# 泊発電所

## 敷地前面海域の断層の連動を考慮した 地震動評価について (コメント回答)

平成24年5月11日  
北海道電力株式会社

## 震源モデルの設定

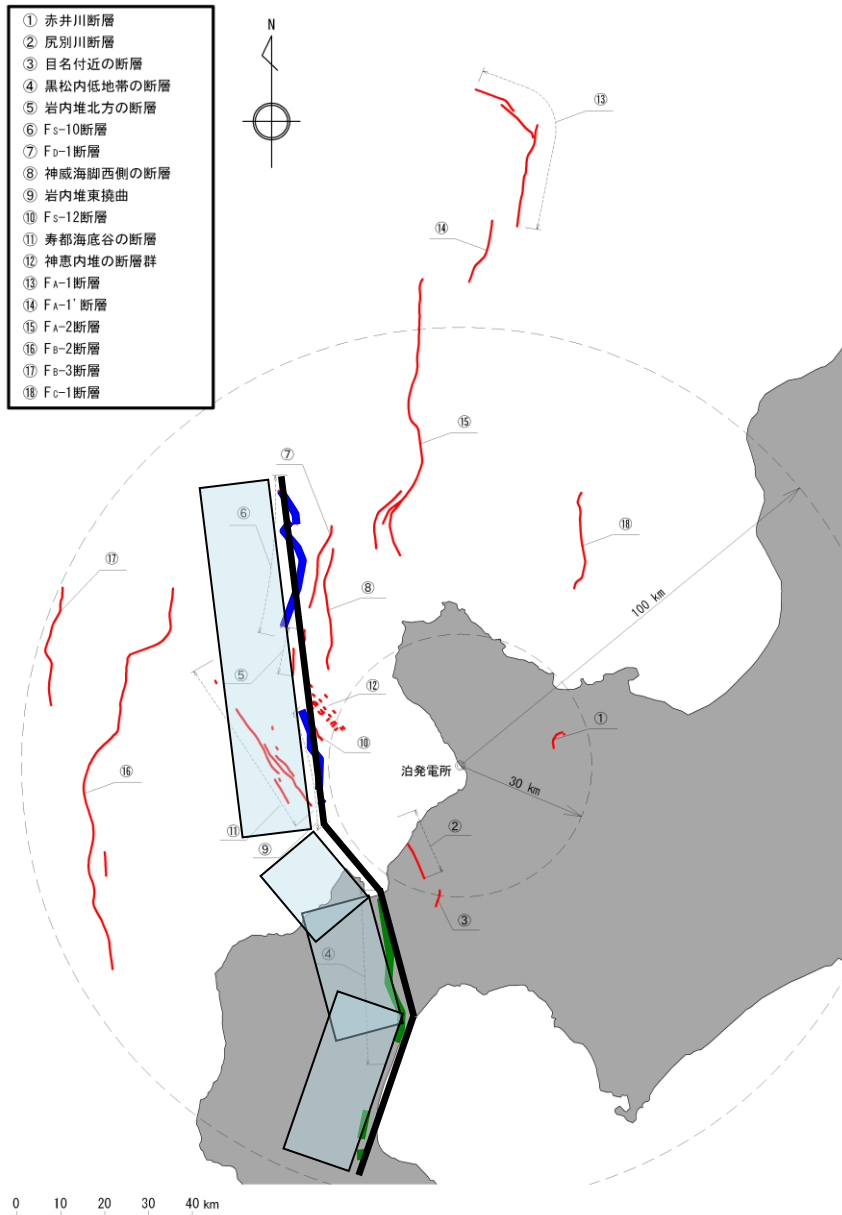
コメント	回答概要
○地震動評価結果の時刻歴波形を確認したい。 (H24.4.23 地震動関係第1回)	○今後回答予定。
○「敷地前面海域の連動断層」と「黒松内低地帯-八雲断層」の同時活動について、応答スペクトルに基づく手法による地震動評価結果も示すこと。 (H24.4.23 地震動関係第1回)	○今後回答予定。
○敷地前面海域の断層と黒松内低地帯の断層について、追加の地質調査を実施中であることを踏まえ、震源モデルの設定において、現時点で明確ではないものは保守的に評価すべき。 (H24.4.23 地震動関係第1回)	○念のため、敷地前面海域の断層と黒松内低地帯の断層について、連動を考慮した地震動評価を行うこととし、検討方針を説明。 ○地震動評価結果については、今後回答予定。

- Fs-10断層～岩内堆東撓曲は、それぞれの断層が大局的に同走向でほぼ同一直線上に認められることから、西傾斜の1枚の矩形断層を設定。(断層長さ:約81km)
- 黒松内低地帯-八雲断層は、黒松内低地帯の断層のN-S走向の構造と内浦湾沿岸のNNE-SSW走向の構造の延長部が合流すると推定される長万部川河口付近を折れ点とする西傾斜の2枚の矩形断層を設定。(断層長さ:北断層約30km, 南断層約36km)
- Fs-10断層～岩内堆東撓曲と黒松内低地帯の断層群との間の区間については、追加の地質調査を実施中であることを踏まえ、上記端点が繋がるものとして1枚の矩形断層を設定。(断層長さ:約19km)
- 全体の長さ:約166km
